## VYSVĚTLENÍ ZADÁVACÍ DOKUMENTACE Č. 2

## ZMĚNA ZADÁVACÍ DOKUMENTACE

z pověření zadavatele Vám předkládáme vysvětlení zadávací dokumentace a změnu zadávací dokumentace k podlimitní veřejné zakázce na stavební práce s názvem „**Kulturní a kreativní centrum Milevsko**“ zadávané ve zjednodušeném podlimitním řízení dle zákona č. 134/2016 Sb., o zadávání veřejných zakázek, ve znění pozdějších předpisů (dále jen „zákon o zadávání veřejných zakázek“).

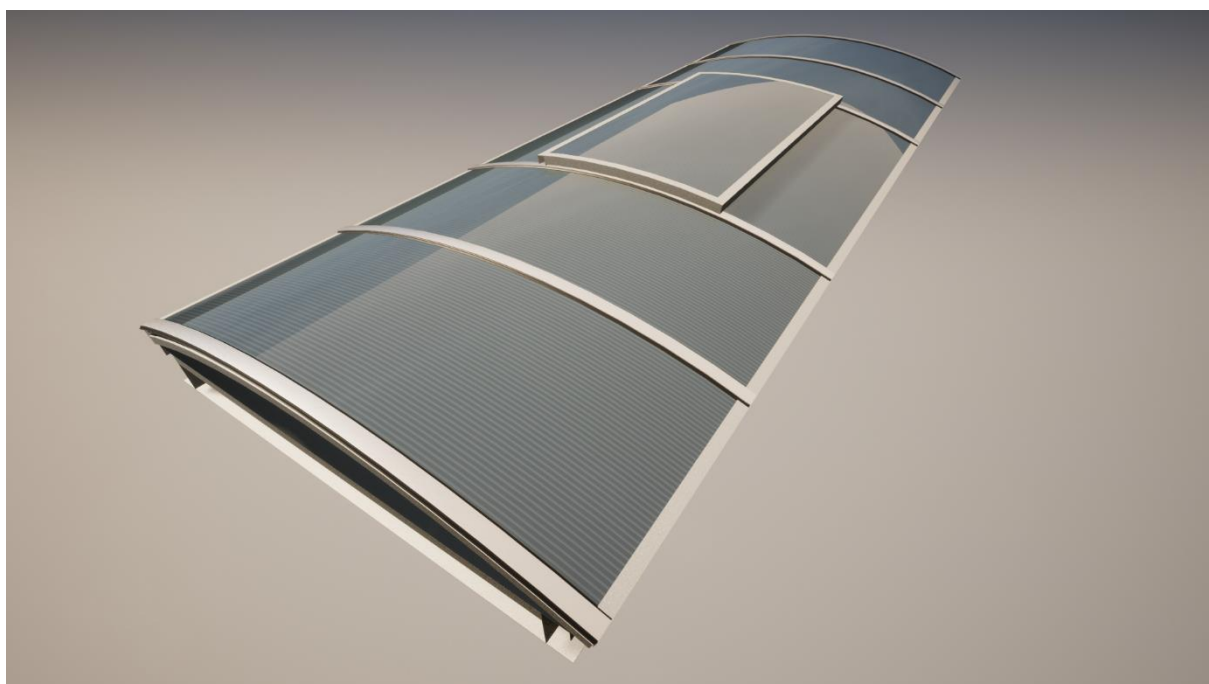
### **Dotaz č. 2:**

Žádáme o specifikaci těchto položek:

247	K	767311360	Montáž světlíků sedlových podélných nebo příčných rozpětí 6000 mm se zasklením	m	6,875		0,00
248	K	767312126	Montáž čela světlíků rozpětí 6000 mm se zasklením	kus	2,000		0,00
249	M	56245350	obloukový světlík z hliníkové konstrukce s polykarbonátovou výplní, rozm 5,75 x 7 m	kus	1,000		0,00

Zadavatel uvádí následující vysvětlení.

Obloukový světlík je navržen a vyvinut jako modulový světlík, kde lze světlík individuálně přizpůsobit požadavkům objektu. Modulový světlík lze téměř neomezeně rozměrově přizpůsobit potřebám a prostorům. Prosklení světlíku lze volit dle požadavku na tepelně izolační vlastnosti, jednoduché zasklení s použitím jedné polykarbonátové desky, sendvičové zasklení s použitím dvou polykarbonátových desek se vzduchovou mezerou. Při jednoduchém nebo sendvičovém zasklení lze i využít speciální teploreflexní polykarbonátové desky, tyto polykarbonátové desky redukují nárůst teploty vnitřního prostoru. Konstrukce světlíku je navržena a vyrobena z hliníkové slitiny, spodní profil konstrukce světlíku je tepelně izolován a zároveň slouží pro odvod případného vnitřního kondenzátu. Podsada pro světlíky je samonosná z pozinkovaného plechu v libovolných výškách v provedení s tepelnou izolací nebo bez tepelné izolace. Světlíky lze vybavit větracími křídly a elektrickým otevíráním, přičemž ovládání je možné synchronizovat s centrálním řídicím systémem a senzory pro detekci větru a deště. Světlík lze namontovat na jakoukoliv stávající podsadu (beton, ocel, dřevo).

Zadavatel dále pro lepší představu dodavatelů poskytuje i vzorové vyobrazení, přičemž platí, že se jedná pouze o vyobrazení, když lze nabídnout i jiné rovnocenné řešení.
